**AVIS RELATIF À LA PROTECTION
CONTRE LES EVENTUELS EFFETS NOCIFS ET NUISANCES
PROVOQUÉS PAR LES RAYONNEMENTS NON IONISANTS
GÉNÉRÉS PAR DES ANTENNES ÉMETTRICES STATIONNAIRES**

Commune : QUAREGNON - Exploitant : TELENET GROUP

Référence exploitant : HT1571J

Rapport n° 2129 / 2024

Figure 1 : Vue en plan des lieux de séjour et des points de contrôle

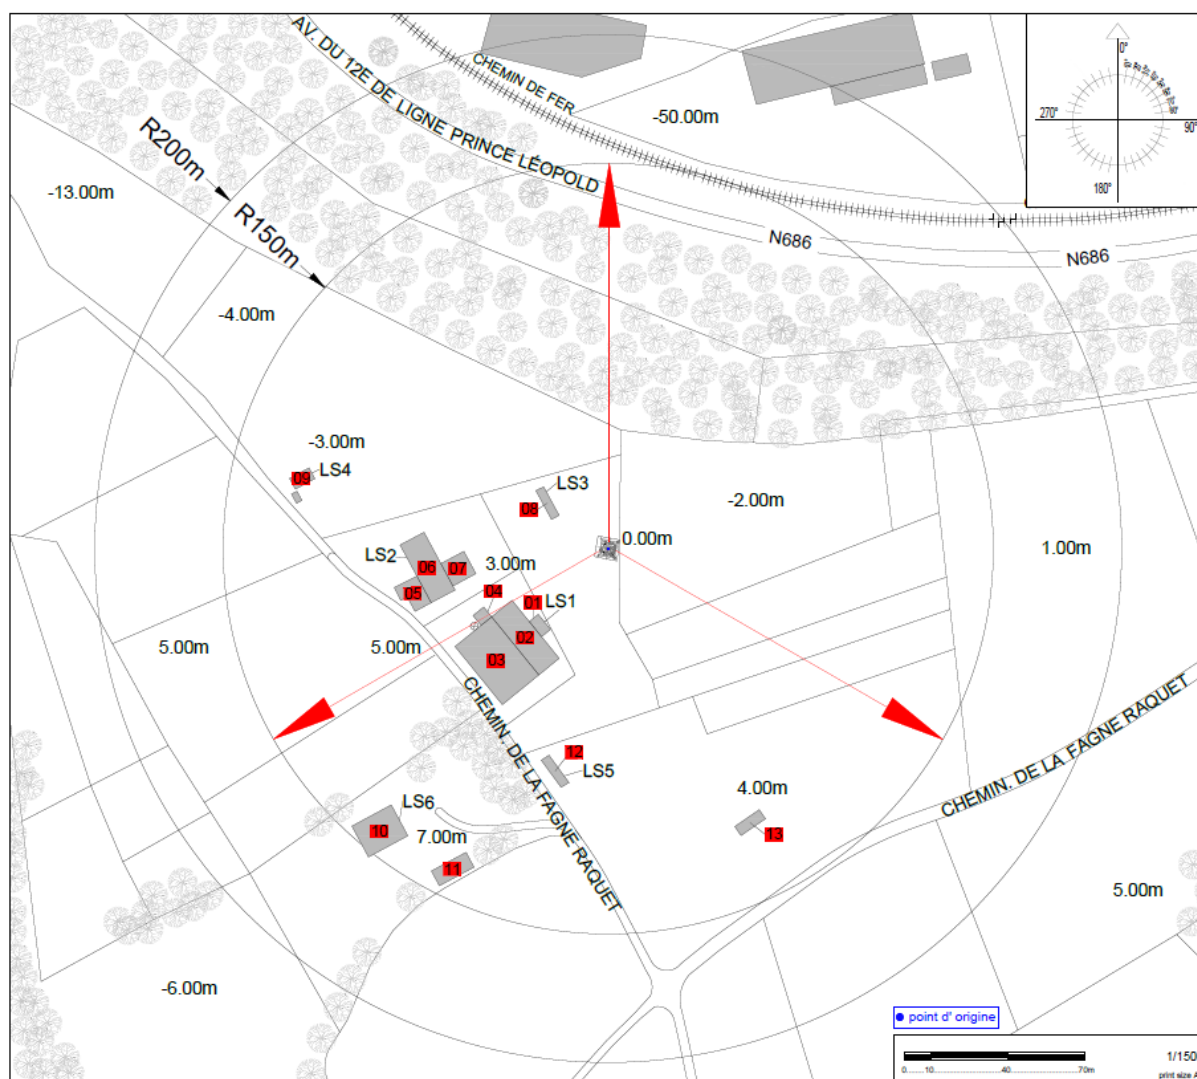
Les fréquences d'émission, la puissance rayonnée par chacune des antennes et leur gain permettent de déterminer le rayon de la zone à analyser. Tout dépassement de la limite par installation est exclu en dehors de cette zone. Le tableau 2 reprend les 35 LS² pour lesquels l'indice d'exposition est le plus élevé. Les différentes colonnes indiquent :

- le numéro du point de contrôle repris sur un des plans de la figure 1;
- le numéro du LS dans lequel se trouve le point de contrôle de la 1^{ère} colonne ;
- l'atténuation d'obstacle prise en compte pour le calcul de l'indice d'exposition dans le LS ;
- le résultat du calcul de l'indice d'exposition.

En ce qui concerne les antennes de l'installation mentionnées dans le tableau 1, la distance maximale à laquelle la limite pourrait être atteinte, à l'extérieur, est égale à 124,7 m. S'il n'y a pas de LS à une distance inférieure, les antennes respectent forcément la limite d'immission.

Dans le cas des LS situés à l'intérieur des bâtiments, une atténuation d'obstacle est prise en compte et il en résulte que la distance maximale à laquelle la limite pourrait être atteinte se réduit à 88,3 m.

Les résultats de l'évaluation décrite au paragraphe 4 indiquent que les antennes émettrices stationnaires de l'installation faisant l'objet du présent avis ne produisent pas, dans un lieu de séjour, un rayonnement électromagnétique maximum supérieur aux limites fixées à l'article 4 du décret.
